COMMISSION ROYALE DES MONUMENTS ET DES SITES
KONINKLIJKE COMMISSIE VOOR MONUMENTEN EN LANDSCHAPPEN

N/Réf. : UCL20397_718_PU
Gest. : MB/NS
V/Réf. : 16-47209-2023
Corr: N. Schragér
N. Suhorochko
NOVA : 16/PU/1915439

UCCLE. Chaussée d'Alsemberg, 617-619.
(= ZP du Vieux Spijrtigen Duivel)
PERMIS D'URBANISME : changer l'affectation de l'équipement en commerce, créer un logement supplémentaire, réaménager le 2e étage, créer une mezzanine, créer une lucarne supplémentaire en façade avant et modifier la façade principale - demande de permis modificatif

Avis de la CRMS

Élévation à rue. Situation projetée. Image tirée du dossier

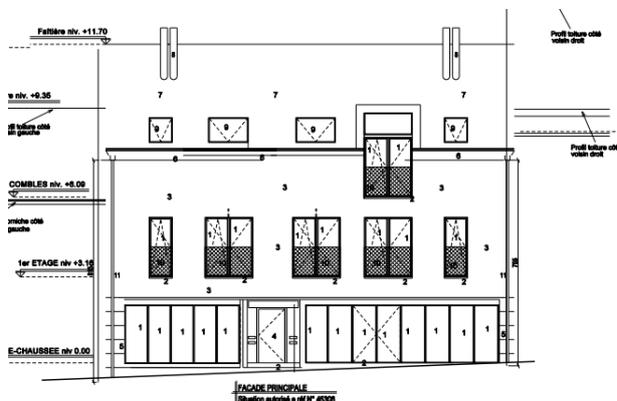
La CRMS estime que le projet de la maison à front de rue n'a pas gagné en qualité et constituera un nouveau voisinage très peu valorisant pour le bien classé et de manière générale, pour l'enfilade de la rue : architecture de faible qualité, lucarnes de taille démesurée (quid d'ailleurs de la gestion des descentes d'eau ?), rythme et composition (horizontale) des ouvertures, parements, matérialité et chromatique de la façade ...
